**SUPPORTO TECNICO ALL'OSSERVATORIO AMBIENTALE  
PER LA COSTRUZIONE E L'ESERCIZIO DELLA  
"TANGENZIALE EST ESTERNA DI MILANO"**

**ISTRUTTORIA TECNICA**

RUMORE

CO06 (ott-nov-dic 2013)

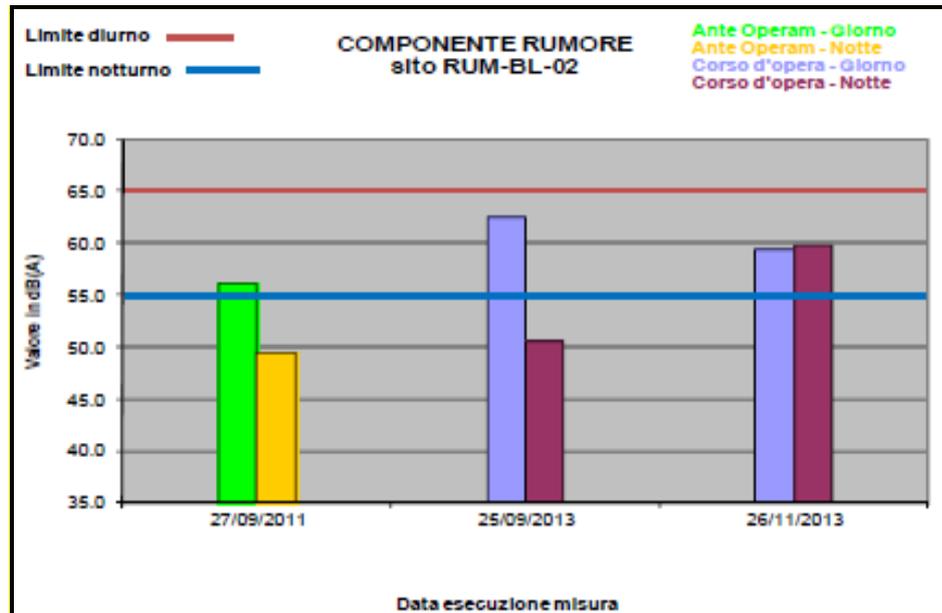
3. I risultati del monitoraggio evidenziano una situazione di criticità nel periodo diurno e notturno per il punto **RUM-AB-01** (Agrate Brianza) sul quale, ad oggi, sono state eseguite sei misure di CO (vedi figura seguente, estratta dal Bollettino di TEEM). Per il trimestre in oggetto si osserva un significativo incremento del rumore rispetto all'AO, incremento che ha comportato il superamento della soglia di intervento del parametro  $\Delta VIP$  sia per il periodo diurno che per quello notturno e il superamento dei limiti di zonizzazione per il periodo notturno.

A seguito dei superamenti è stata inviata la segnalazione di anomalia, in cui viene descritta la seguente attività di cantiere: IV0Q1 (sottopassaggio A4 Ovest) - Esecuzione tiranti 2° ordine; Esecuzione fondazioni barriere antirumore (Interconnessione con A4); passaggio mezzi su pista di cantiere. CTE riferisce di aver verificato la conformità alla normativa CE sull'emissione acustica dei mezzi in opera e la manutenzione periodica dei mezzi.

Come previsto dal documento “Metodo di analisi e valutazione dei dati di monitoraggio” CTE a seguito della segnalazione ha verificato la conformità alla normativa vigente dei mezzi in opera: tutti i mezzi sono risultati conformi alla normativa CE sull'emissione acustica. Ha inoltre verificato la manutenzione periodica dei mezzi. Per i prossimi Bollettini si chiede che di dare un più specifico riscontro e documentazione di tali verifiche.

Si segnala che a seguito della segnalazione non è però stata effettuata la misura di verifica al fine di approfondire l'evolversi dell'anomalia, secondo quanto previsto dal documento “Metodo di analisi e valutazione dei dati di monitoraggio”.

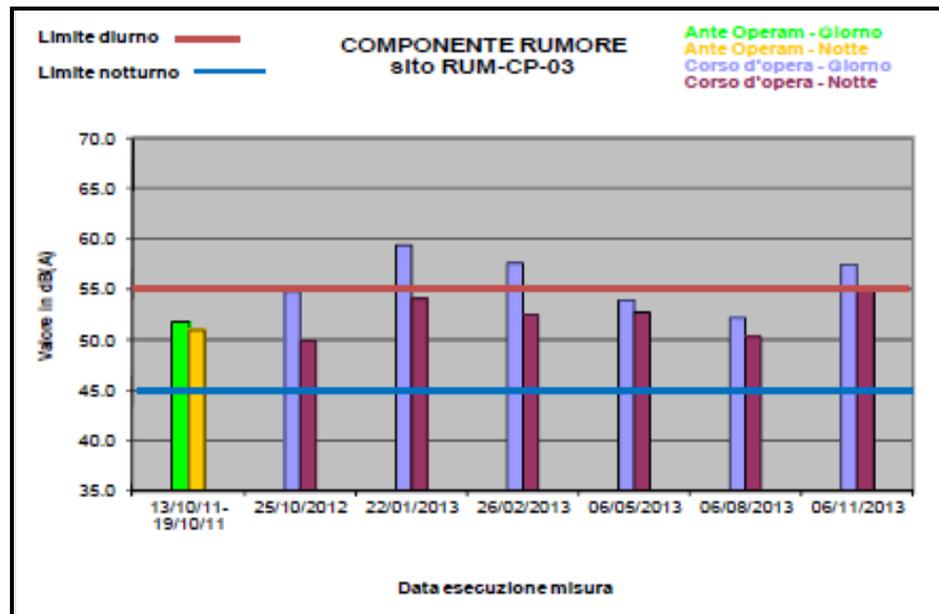
4. I risultati del monitoraggio evidenziano una situazione di criticità nel periodo notturno per il punto **RUM-BL-02** (Bellinzago Lombardo) sul quale, ad oggi, sono state eseguite due misure di CO (vedi figura seguente, estratta dal Bollettino di TEEM). Per il trimestre in oggetto si osserva un incremento del rumore rispetto all'AO, incremento che ha comportato un superamento dei

limiti di zonizzazione pari a 4.8 dB e il superamento della soglia di intervento del parametro  $\Delta VIP_{\text{notturno}}$ .

Relativamente a tale criticità CTE riferisce che le lavorazioni presenti in prossimità del ricettore, ossia passaggio di mezzi d'opera per l'esecuzione dei diaframmi ed l'esecuzione del jetgrouting della TR009, sono lavorazioni diurne; tuttavia fa presente che ca. 1 km più a Nord nella notte tra il 26 ed il 27/11/2013 erano in corso le lavorazioni notturne per la realizzazione dello scatolare di passaggio sotto la linea metropolitana MM2. Pur ritenendo la distanza tale da non coinvolgere direttamente il ricettore in oggetto CTE comunica che sono stati condotti ulteriori accertamenti per rilevare l'eventuale presenza di attività nei pressi della stazione di monitoraggio.

Di tali indagini non è però stato comunicato l'esito al ST; inoltre dal cronoprogramma dei lavori presente sul SIT si evince che nei pressi del ricettore nella settimana dal 25/11/2013 al 29/11/2013 erano previste lavorazioni per la deviazione della Martesana. Da un'analisi dell'andamento dei livelli di rumore si osserva che nell'intervallo 22:00-24:00 si sono registrati valori decisamente più elevati rispetto alle restanti ore del periodo notturno. Si chiede dunque di dare evidenza dell'analisi del fenomeno effettuata e di riferire circa le ragioni che hanno portato eventualmente ad escludere il contributo del cantiere alla criticità rilevata.

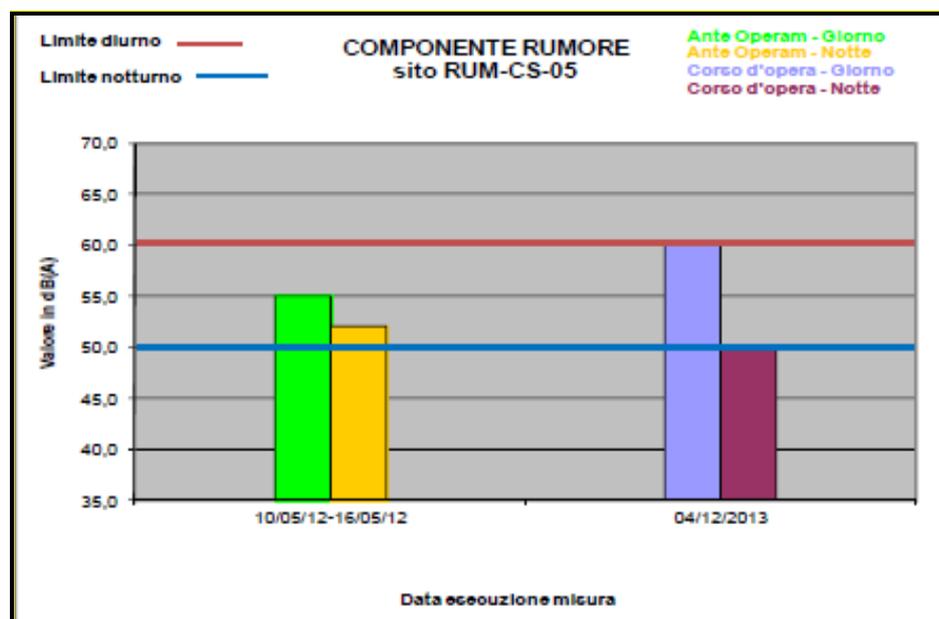
- I risultati del monitoraggio evidenziano situazioni di criticità per il punto **RUM-CP-03** (Caponago) sul quale, ad oggi, sono state eseguite sei misure di CO (vedi figura seguente, estratta dal Bollettino di TEEM). Per il trimestre in oggetto si osserva un significativo incremento del rumore rispetto all'AO, incremento che ha comportato nel periodo diurno il superamento dei limiti di zonizzazione pari a 2.4 dB e della soglia di intervento del parametro  $\Delta VIP_{\text{diurno}}$  e nel periodo notturno della soglia di attenzione del parametro  $\Delta VIP_{\text{notturno}}$ . Il superamento del limite  $\Delta VIP$  si è manifestato per il periodo diurno solo nelle ultime due campagne di CO. Relativamente al periodo notturno CTE dichiara che il cantiere non era attivo.

A seguito dei superamenti è stata inviata la segnalazione di anomalia, in cui vengono descritte le lavorazioni di cantiere attive (IV0Q1 - sottopassaggio A4 Ovest) - Esecuzione tiranti 2° ordine; Esecuzione fondazioni barriere antirumore (Interconnessione con A4); passaggio mezzi su pista di cantiere) e in cui si dichiara di aver verificato la conformità alla normativa CE sull'emissione acustica dei mezzi in opera e la manutenzione periodica dei mezzi. In merito a tali verifiche vale quanto già richiesto per il punto RUM-AB-01.

Si evidenzia che CTE ritiene che tali superamenti sono imputabili al traffico veicolare continuo lungo l'autostrada A4 che rappresenta la sorgente di rumore principale.

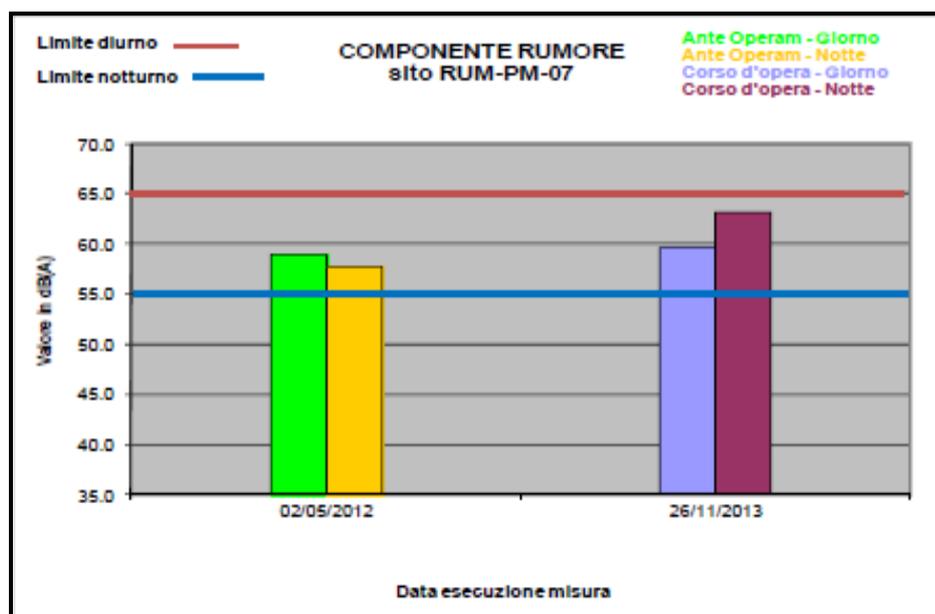
- I risultati del monitoraggio evidenziano una situazione di criticità nel periodo diurno per il punto **RUM-CS-05** (Casalmaiocco) nella prima misura di CO (vedi figura seguente, estratta dal Bollettino di TEEM). Per il trimestre in oggetto si osserva un incremento del rumore rispetto all'AO, incremento che ha comportato il superamento della soglia di intervento del parametro  $\Delta VIP_{diurno}$ .

L'attività di cantiere presente durante il monitoraggio, descritta nella segnalazione di anomalia, è principalmente costituita dalle attività lavorative presenti nell'area di cantiere di Cologno a cui si associano i transiti veicolari lungo la SP 159 prospiciente il ricettore. Le lavorazioni in essere presso Cologno sono: realizzazione diaframmi, jet Grouting, movimento mezzi di cantiere. Le operazioni di scavo e di jet grouting si svolgono a ca. 70-100 m dal ricettore monitorato mentre il passaggio di mezzi si può riscontrare su tutto il fronte del cantiere ad una distanza di ca 65m dal ricettore.

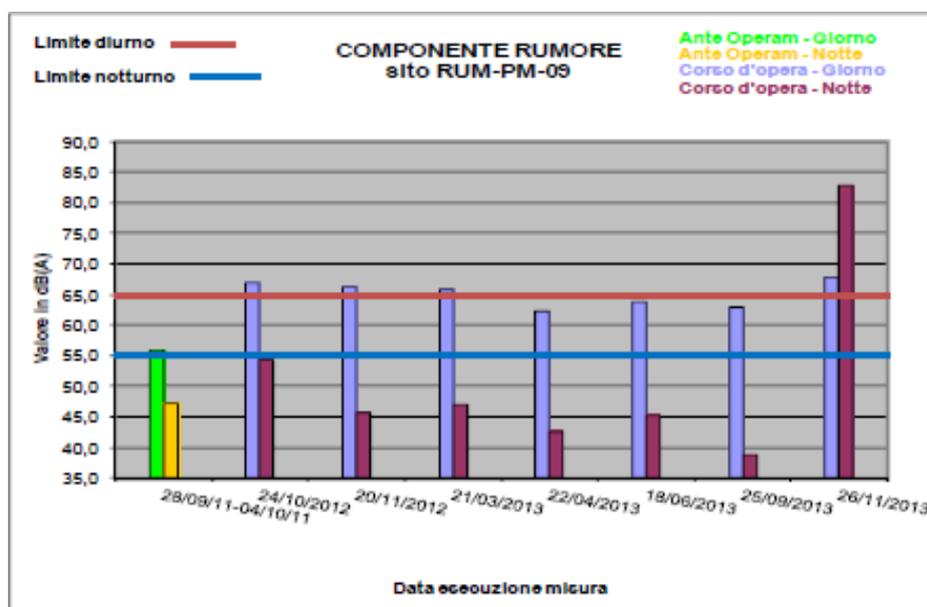
- I risultati del monitoraggio evidenziano una situazione di criticità per il punto **RUM-PM-07** (Pozzuolo Martesana) sul quale è stata eseguita la prima misura di CO (vedi figura seguente, estratta dal Bollettino di TEEM). Per il periodo notturno si osserva un incremento del rumore rispetto all'AO, incremento che ha comportato il superamento della soglia di attenzione del parametro  $\Delta VIP_{notturno}$ .

A seguito dei superamenti è stata inviata la segnalazione di anomalia nella quale si dichiara che durante il periodo notturno nell'area circostante il ricettore non erano in corso attività di cantiere, ma che invece erano in corso lavorazioni notturne per la realizzazione dell'opera connessa "Variante alla S.P. 103 Cassanese" presso la rotatoria di connessione tra SP13 e Cassanese, ma ad una distanza ritenuta tale da non interferire con il ricettore in oggetto. Purtroppo la Direzione Lavori ha avviato l'accertamento di eventuali attività correlate nei pressi del ricettore.

Di tali indagini non è però stato comunicato l'esito al ST. Da un'analisi dell'andamento dei livelli di rumore si osserva che nell'intervallo 22:00-01:00 si sono registrati valori decisamente più elevati rispetto alle restanti ore del periodo notturno. Si chiede di dare evidenza dell'analisi del fenomeno effettuata e di riferire circa le ragioni che hanno portato eventualmente ad escludere il contributo del cantiere alla criticità rilevata. CTE inoltre dichiara che sono in corso verifiche che accertino l'esistenza delle autorizzazioni in essere. Si chiedono chiarimenti in proposito.
